新北市政府 103 年第 3 次建築管理法規研討會議紀錄

時間：中華民國 103 年 8 月 20 日（星期三）下午 3 時

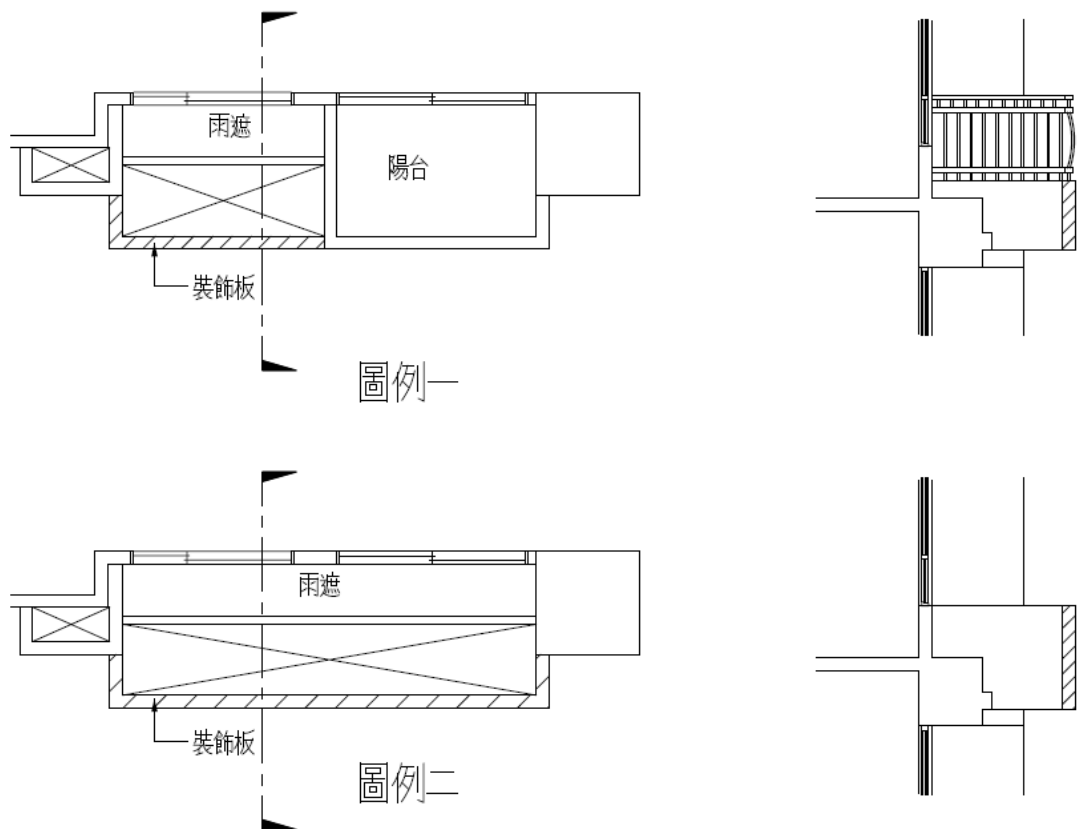
提案一：有關雨遮外設有裝飾板(詳附圖)，研擬其可能之面積計算原則如下？提請討論。

- (一) 斜線部分僅計入建築面積。
- (二) 斜線部分計入各層容積樓地板面積。
- (三) 斜線部分、挑空部份及雨遮部分合併僅計入一次容積樓地板。
- (四) 如屬遮陽板，與挑空及斜線部份合併檢討透空大於 1/2(露梁不計入檢討)。

結論：1. 原則仍依現行建築技術規則第 1 條第 3 款規定所設置之雨遮、遮陽板（未突出建築物外牆中心線二・〇公尺範圍者），免計入樓地板面積。
2. 至於「裝飾板」則非屬現行法令列舉之項目。
